Modifications aux
Exigences techniques de raccordement de centrales
au réseau de transport d'Hydro-Québec
et aux
Limites d'émission de perturbations dans le réseau
de transport d'Hydro-Québec

**Modifications proposées aux
Exigences techniques de raccordement de centrales au réseau de transport d'Hydro-Québec**

**Modifications proposées aux
Limites d'émission de perturbations dans le réseau de transport d'Hydro-Québec**

Figure 1, ETRC

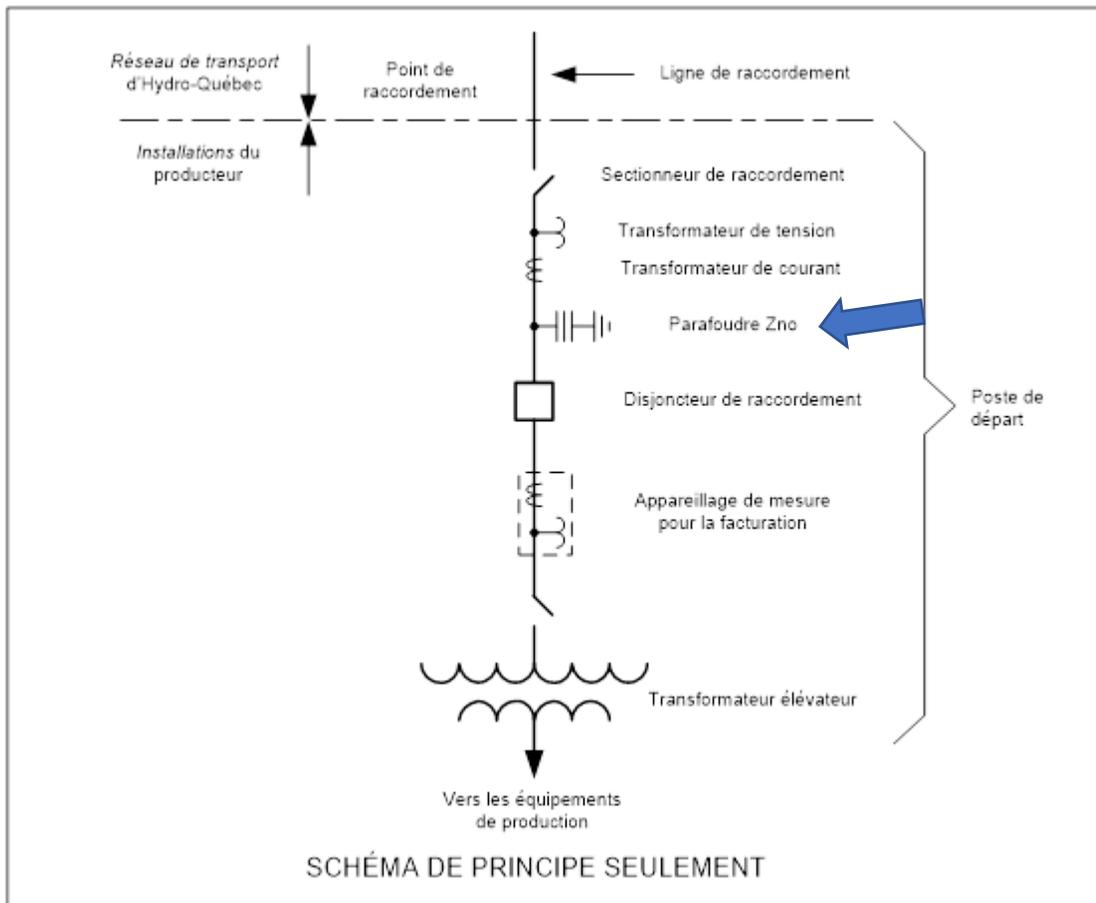
5.2.1 Centrale raccordée directement au réseau de transport (HQT-3, Document 1, p. 17)	Ajustement à la figure 1 ⁵ consistant à retirer le parafoudre ZNo (qui n'est pas exigé par le <i>Transporteur</i>) par uniformité avec les figures 2 et 3. Retrait du texte portant sur le parafoudre, conformément avec le point précédent.	A	Voir le complément de réponse à la question 3.1, pièce HQT-7, Document 1 révisée, p. 16, lignes 3-17.

Figure 8, ETRC

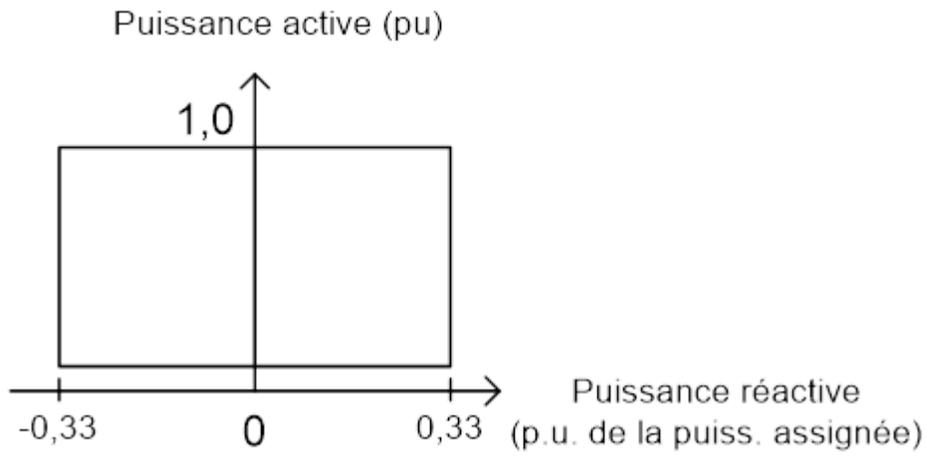
Section ¹	Description sommaire ²	Famille ³	Justification
	<p>Retrait de la figure 8.</p> <p>Retrait d'un paragraphe décrivant la rapidité de la régulation car précisé au nouveau tableau 11 plus loin.</p>	F	s. o.
	Ajout lié à la désactivation du système automatique de régulation de tension.	S	<p>Nouvelle exigence : L'ajout est justifié par la distinction de la situation où le système de régulation de tension peut être existant, mais désactivé, par rapport à non requis. Les besoins du <i>réseau</i> dans cette situation, particulièrement en période de travaux, peuvent nécessiter le maintien d'un facteur de puissance différent de l'unité (uniformité avec 6.4.1).</p>
	<p>Ajout du tableau 11 : Paramètres de performance associés à la fonction de régulation de tension de la <i>centrale</i> utilisant des <i>SERMO</i></p> <p>Pour une meilleure clarté d'une part et un objectif d'amélioration du comportement du réseau d'autre part, le tableau 11 regroupe les performances recherchées par le <i>Transporteur</i> pour la régulation de tension, essentiellement en termes de rapidité, et tout en faisant la distinction appropriée entre les performances requises en exploitation normale et celle lors de <i>perturbations</i>.</p>	S	<p>Nouvelle exigence, à l'appui de laquelle le <i>Transporteur</i> réitère la justification ci-contre, présentée à la pièce B-0005, HQT-2, Document 1, soit que « [p]our une meilleure clarté d'une part et un objectif d'amélioration du comportement du <i>réseau</i> d'autre part, le tableau 11 regroupe les performances recherchées par le <i>Transporteur</i> pour la régulation de tension, essentiellement en termes de rapidité, et tout en faisant la distinction appropriée entre les performances requises en exploitation normale et celle lors de <i>perturbations</i>. »</p>
